Квартира №278 · расстановка розеток и выводов · план

Ведомость переносов и новых точек

к плану «Мебель, розетки, выключатели» застройщика

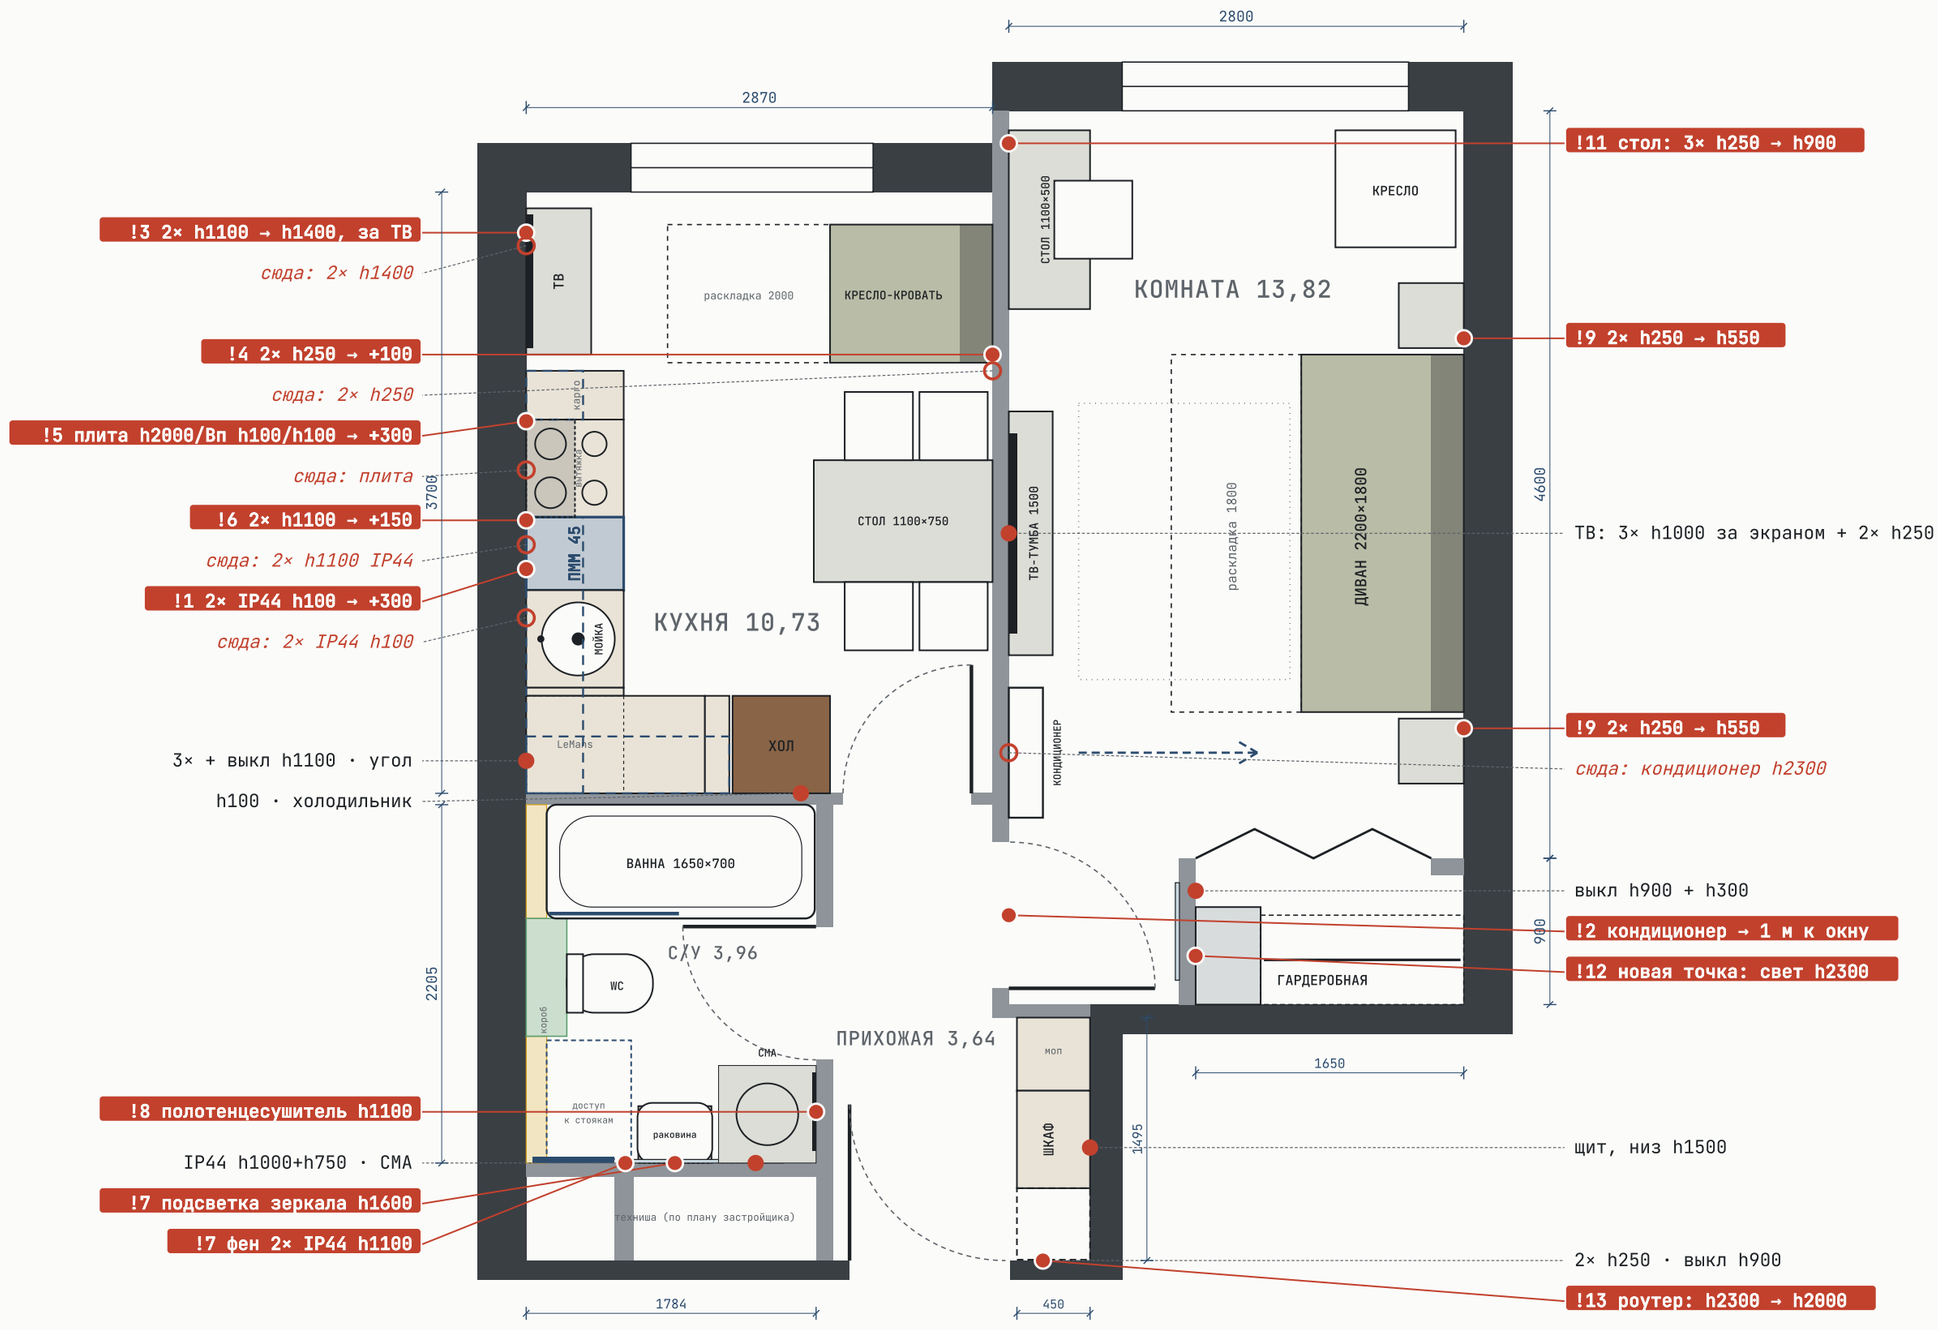
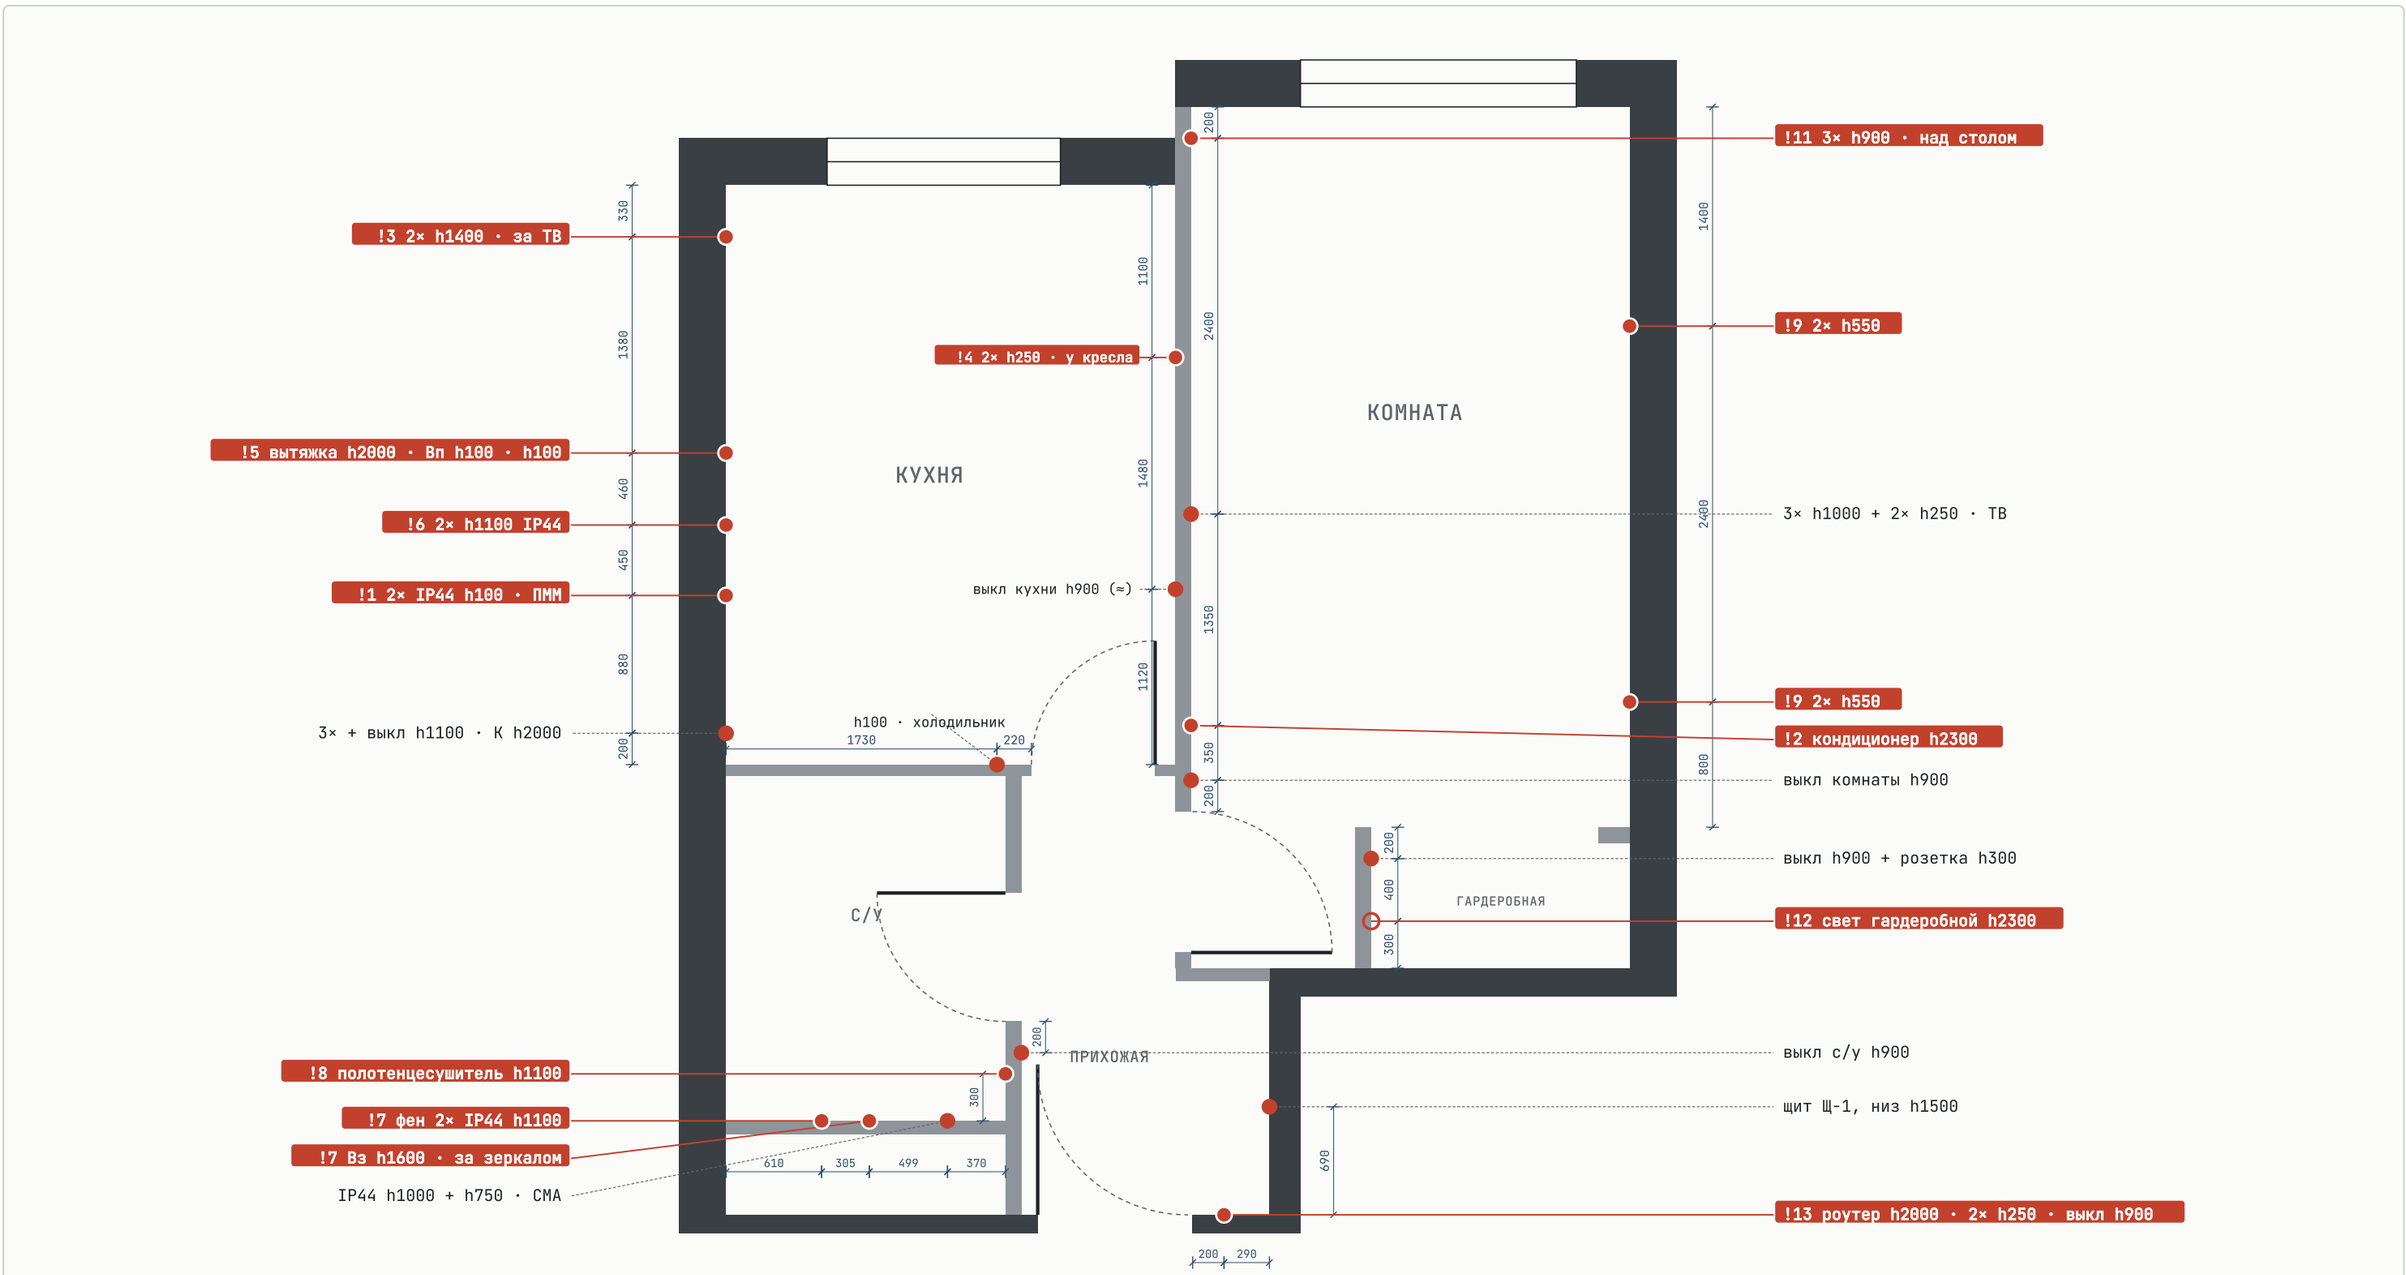
Красные точки — розетки/выводы по плану электрики. Красные плашки !1–!13 — переносы и новые точки (см. ведомость). Кольца и курсив «сюда:» — новое место. Подпись у каждой группы: количество × высота. **Интернет:** роутер на открытой полке ниши в прихожей (h1900), розетка h2000 (!13), кабель провайдера (LAN) заводится туда же. В ТВ-тумбе комнаты роутера нет.

Кухня · развёртки стен с розетками

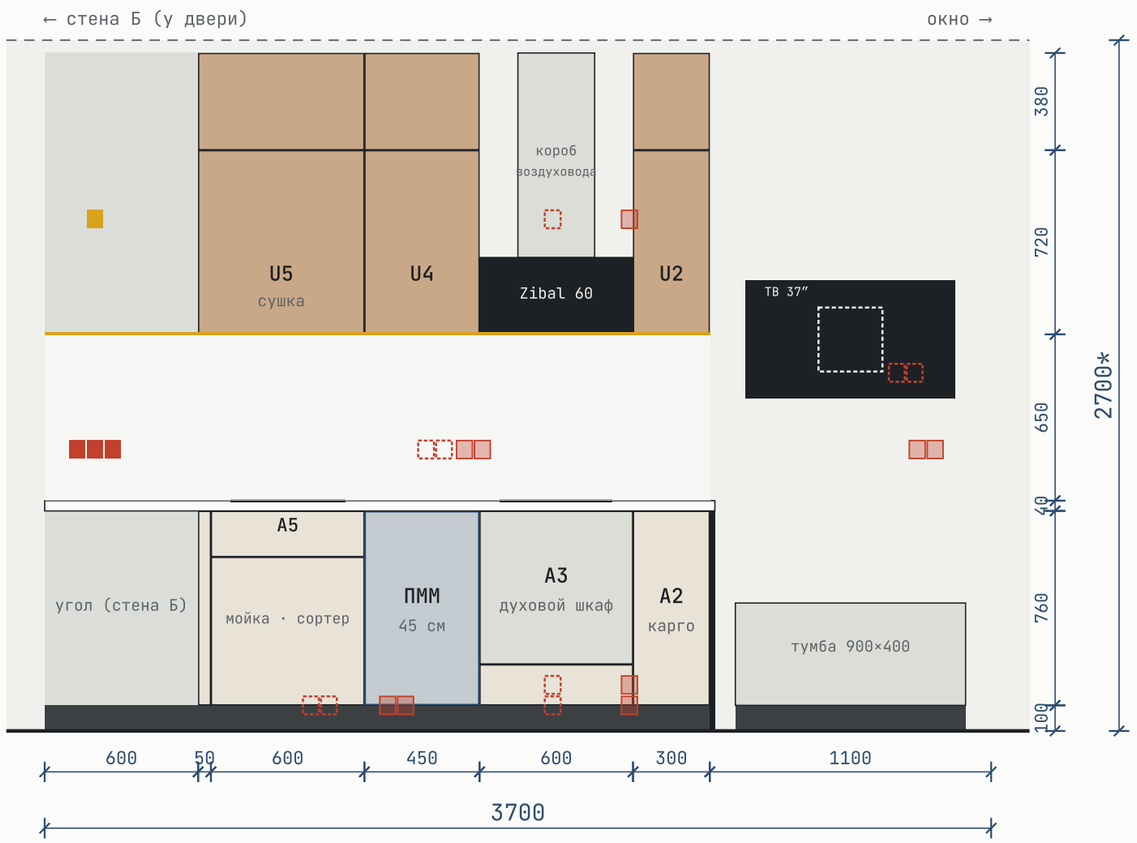
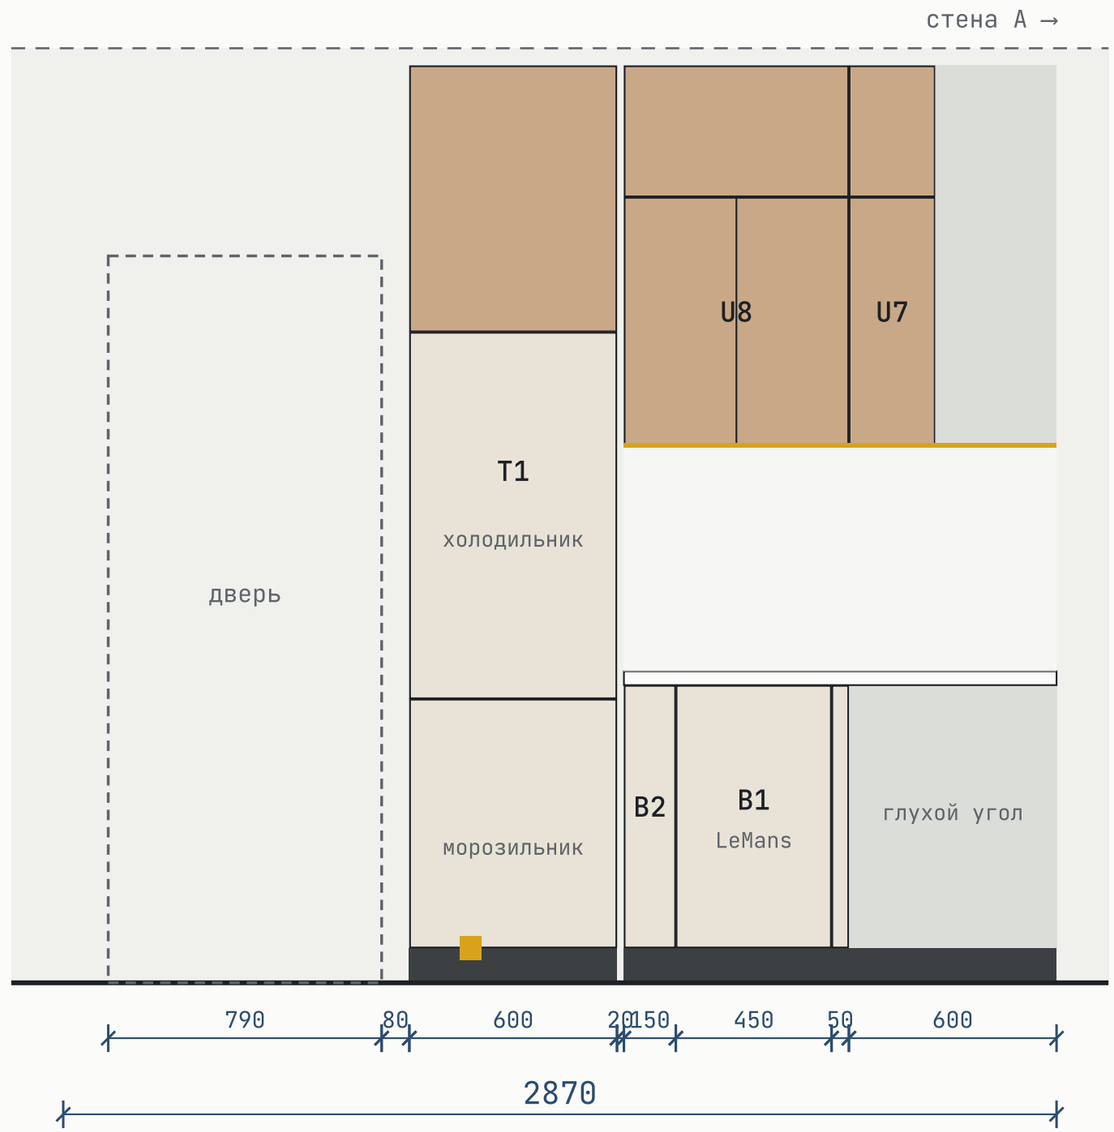
1. IP44 — это розетки под посудомойку (вторая — под фильтр или измельчитель). Сейчас они в 2320 мм, а ПММ стоит на 2000–2450, то есть розетки оказываются прямо за машиной. Встраиваемую ПММ задвигают вплотную к стене: вилка и шланги в розетку за ней не помещаются, а производители требуют, чтобы розетка была доступна, не за машиной. Сдвигаем на 2620 мм (+300): розетки попадают в соседнюю тумбу мойки, до них можно дотянуться, открыв ящик.

4. Розетки h=250 у кресла: с 1000 на 1100 мм от окна (+100), сразу за креслом-диваном 900.
5. Плита: все три вывода (вытяжка h=2000, Вп h=100, духовка h=100) сдвигаем на 300 мм к углу, центр 1710.

6. Розетки h=1100 над столешницей: с 2020 на 2170 мм (+150). Получается 170 мм до края плиты и 355 мм до чаши — ставим IP44 с крышкой. Тройная розетка в 3500 мм остаётся на месте: она теперь над угловой столешницей, в 525 мм от мойки.

перечёркнутые — старое место, пунктир — новое

САНУЗЕЛ — СТЕНА НАПРОТИВ ВАННЫ

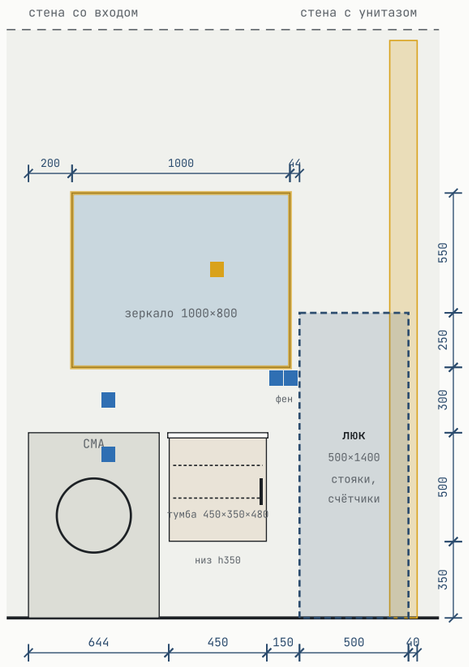
8	Санузел	Вывод полотенцесушителя (П)	стена напротив ванны, за стиральной машиной, h1000	стена со входом (где дверь в санузел), 300 от угла, h1100	≈700, на другую стену	нет (можно не делать)
9	Комната	2× розетки у дивана, обе группы	h250	h550	+300 по высоте	да
10	Комната	2× розетки под ТВ (нижние)	2600 от окна, h250	не переносим — остаются на месте, их закрывает подвесная тумба (низ h300)	—	—
11	Комната	3× розетки у рабочего стола	200 от окна, h250 (под столом)	то же место, h900 — над столешницей (стол 750)	+650 по высоте	нет (больше 300)
12	Гардеробная	НОВАЯ ТОЧКА: вывод под подсветку (220 В к блоку питания LED)	— (на плане есть только выключатель h900 внутри гардеробной)	стена-перегородка внутри гардеробной, под верхней полкой колонны: 300 мм от задней стены, h2300 — ниже шины системы (h2400) и с запасом до потолка. Питание — через выключатель h900	новая точка	нет: отдельная линия от выключателя

ПРИХОЖАЯ — ШКАФ

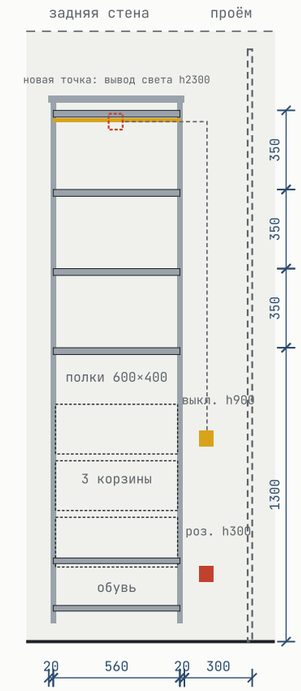
13	Прихожая	Розетка под роутер + ввод интернет-кабеля	входная стена (торец ниши шкафа), h2300 — внутри антресоли	то же место, h2000 — над открытой полкой ниши (h1900); кабель провайдера заводим сюда же	−300 по высоте	да

КОМНАТА — ТВ 43″ И ТУМБА (ТРОЙНАЯ H1000 ЗА ЭКРАНОМ)

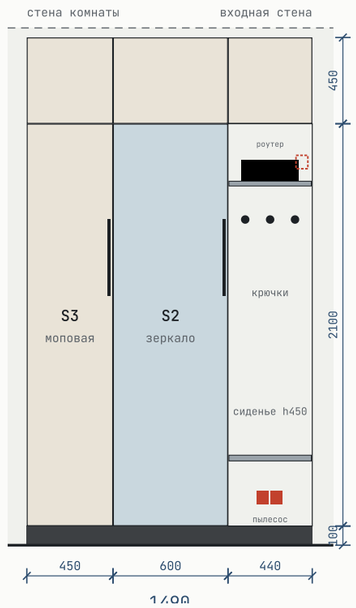
Коробки под ТВ — утопленные (ТВ-бокс), чтобы ТВ висел ровно к стене. Розетки у мойки и ПММ — IP44. ТВ в комнате — тройная h1000 за экраном (по плану застройщика), пара h250 под тумбой без переноса.
